ADDENDA A L'ACTUALITZACIÓ DE L'ESTUDI DE DRENATGE DE LA ZONA DE PRAT ROIG I PRAT DALLAS DE PORQUERES (PLA DE L'ESTANY)

Desembre de 2020

Ajuntament de Porqueres

INFORME TÈCNIC

Figura 2. Cotes mínimes practicables (m.s.n.m.) en els sectors PMU-3 "Funial" i PAU-13 "Prat Dallas" per sobre els calats d'inundació per la Situació Proposta (T = 500 anys)

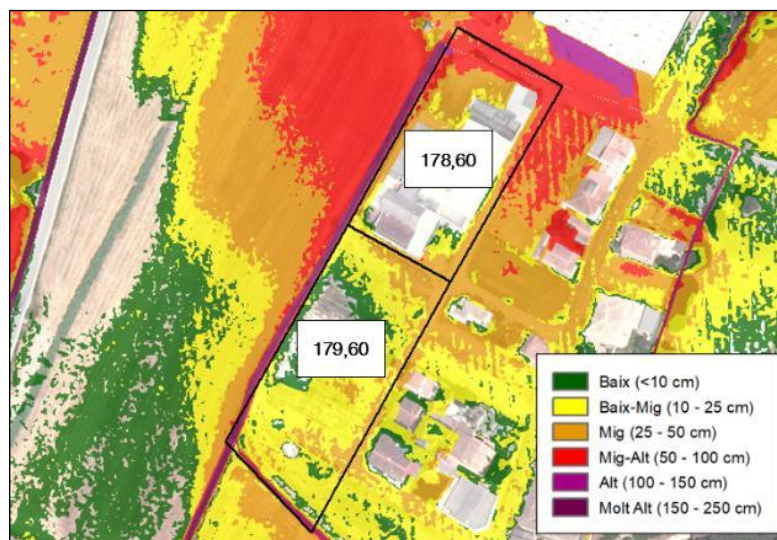
"Per a la resta de sectors a desenvolupar (PMU-3 Funial i PAU-13 Prat Dallas III) també s'hauran de definir les cotes de l'avinguda de 500 anys de recurrència per sobre de les quals s'hauran d'ubicar els usos residencials de les noves edificacions (apartat (a) de l'article 14 bis RDPH)."

Els àmbits dels sectors PMU-3 "Funial" i PAU-13 "Prat Dallas III", els quals es troben en situació bàsica de sòl urbanitzat, estan afectats per la Zona Inundable però els terrenys d'ambdós sectors ocupen espais fora de la Zona de Flux Preferent. En el cas del sector septentrional (PMU-3 "Funial"), els calats d'inundació per una crescuda de 500 anys de període de retorn que s'assolirien en l'àmbit podrien arribar fins a 65 cm en la seva franja nord (Carrer de la Selva), mentre que en l'àmbit del sector meridional (PAU-13 "Prat Dallas III"), els calats màxims arribarien als 35 cm.

D'acord amb l'article 14 bis de la darrera modificació del Reglament de Domini Públic Hidràulic (RD 638/2016), en ambdós sectors (PMU-3 i PAU-13) les noves edificacions s'hauran de disposar a una cota practicable per sobre (que no es vegin afectats) el nivell d'aigua de l'avinguda amb període de retorn de 500 anys, segons es representa en la següent imatge:
